# Projet photovoltaïque de l'aérodrome de Regniowez

Mémoire en réponse à l'avis de la MRAe

La société CVE développe le projet photovoltaïque au sol sur l'aérodrome de Regniowez qui s'étend sur les communes de Regniowez, Eteignières et Taillette. Une demande de permis de construire a été déposée en septembre 2023. Dans le cadre de l'instruction du dossier et conformément à l'article R.122-2 du code de l'environnement, la Mission Régionale d'Autorité environnementale (MRAe) a émis un avis le 7 juin 2024. Ce mémoire vise à répondre à cet avis.

Figure 1 : Schéma des structures (à gauche) et ancrages (à droite) du projet photovoltaïque au sol de l'aérodrome de Marigny

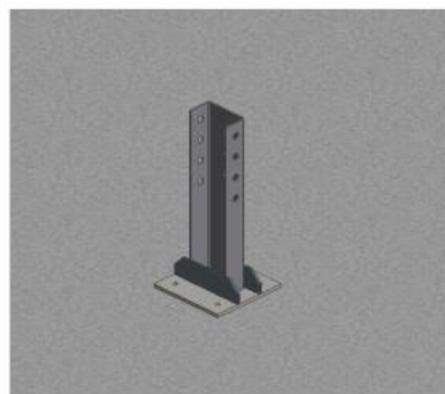
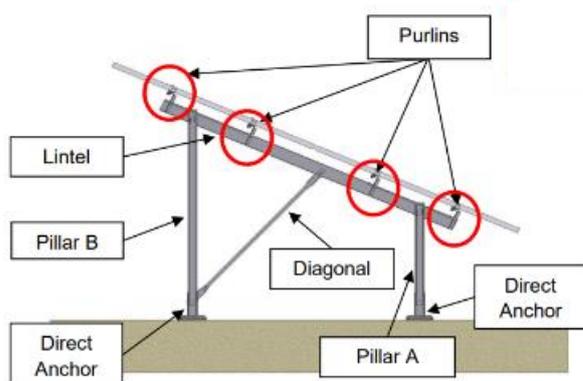
**L'Ae recommande de compléter le dossier concernant les caractéristiques des fondations et de la nappe d'eau souterraine et de démontrer que les fondations choisies sont les plus adaptées, notamment pour leur impact environnemental, et dans le cas contraire, de retenir le mode de fondation le plus adapté (par exemple sur longrines ou plots en béton).**

Plusieurs solutions d'ancrage sont possibles pour un projet photovoltaïque au sol. Le groupe CVE a développé, construit et exploite aujourd'hui une centrale photovoltaïque sur l'aérodrome de Marigny. Cette centrale se situe sur un site identique à celui de l'aérodrome de Regniowez (ancienne base de l'OTAN). Fort de cette expérience réussie, le porteur de projet souhaite réutiliser la technologie d'ancrage par platine d'acier (identifié « direct anchor » sur la figure 1) et de structure.

Cette pièce métallique sert de jonction entre les pieds de la structure et le sol en béton. Elle est fixée au sol grâce à au moins 4 ancrages de diamètre 10mm et de longueur 90mm. Ces ancrages sont préalablement enduits d'une colle spécifique augmentant l'adhérence au béton.

Les dimensions du système de fixation ne permettent pas de traverser la couche en béton. Les fixations ne s'enfoncent pas en profondeur. **Ce système n'entraîne donc aucune interaction entre le système d'ancrage et la nappe phréatique. L'impact est donc nul.**

Figure 3: tracé du raccordement proposé par ENEDIS

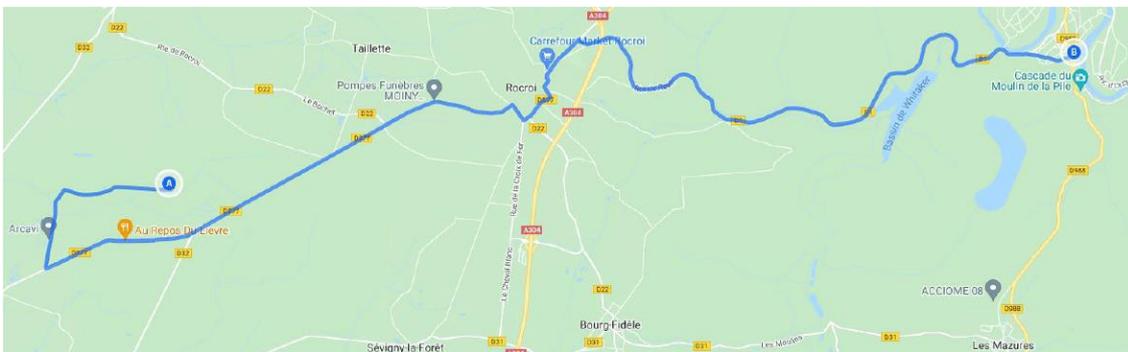
**L'Ae recommande au pétitionnaire de vérifier la compatibilité du raccordement envisagé avec le Schéma régional de raccordement au réseau des énergies renouvelables (S3REnR) de la région Grand Est et d'intégrer dans l'étude d'impact le tracé du raccordement.**

La solution proposée et reprise dans le dossier de demande de permis de construire s'inscrit dans le S3REnR. Voici un extrait de la PRAC produite par ENEDIS : « L'article D342-23 du Code de l'énergie prévoit que la solution de raccordement doit être proposée sur le Poste Source le plus proche disposant d'une capacité réservée suffisante pour satisfaire la puissance de raccordement proposée.

L'étude d'impact concernant le tracé du raccordement est déjà présente dans le dossier :

- Description câblage et raccordement au réseau :
  - o volume Etude d'impact sur l'Environnement, paragraphe 5.2.5 page 141,
- Tracé et mesure d'évitement des impacts :
  - o volume Etude d'impact sur l'Environnement, paragraphe 1.4.5 page 157,

Figure 4 : Illustration (à gauche) et schéma (à droite) d'un dispositif "anti-retour"

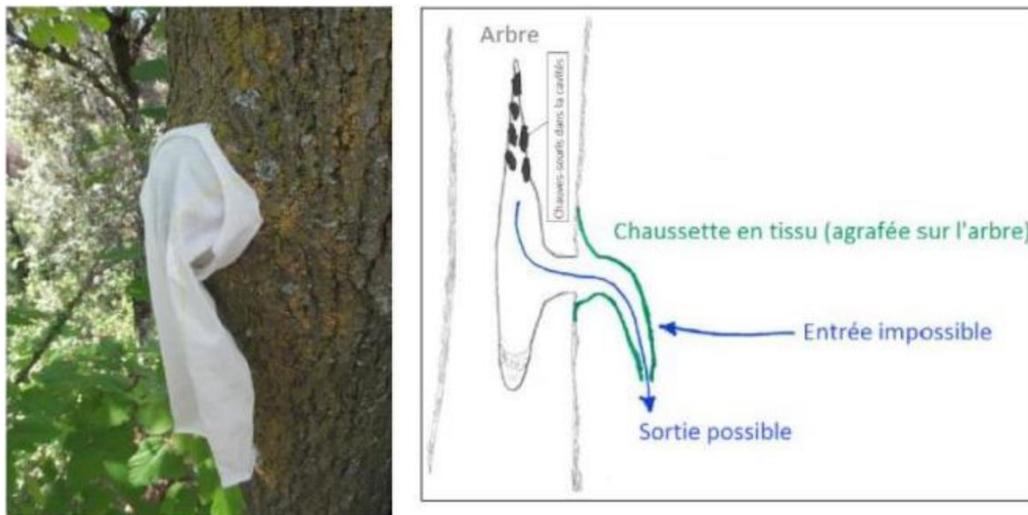
**L'Ae recommande au pétitionnaire d'approfondir l'évaluation des impacts du déboisement et rappelle sa recommandation de compléter l'étude d'impact par une analyse comparative de solutions de substitution raisonnables pour justifier le déboisement.**

En phase de construction, des mécanismes seront mis en place sur ces arbres identifiés afin d'orienter les chiroptères vers les gîtes avoisinants. Une trentaine de nichoirs seront installés avant le début des travaux en plus de la pose de chaussettes au niveau des gîtes à éviter rendant l'entrée impossible sans en bloquer la sortie. Ces mesures sont décrites en page 173 du volume Etude d'Impact sur l'Environnement et en page 195 du volume *Etude d'Impact Ecologique, habitats, faune et flore*.
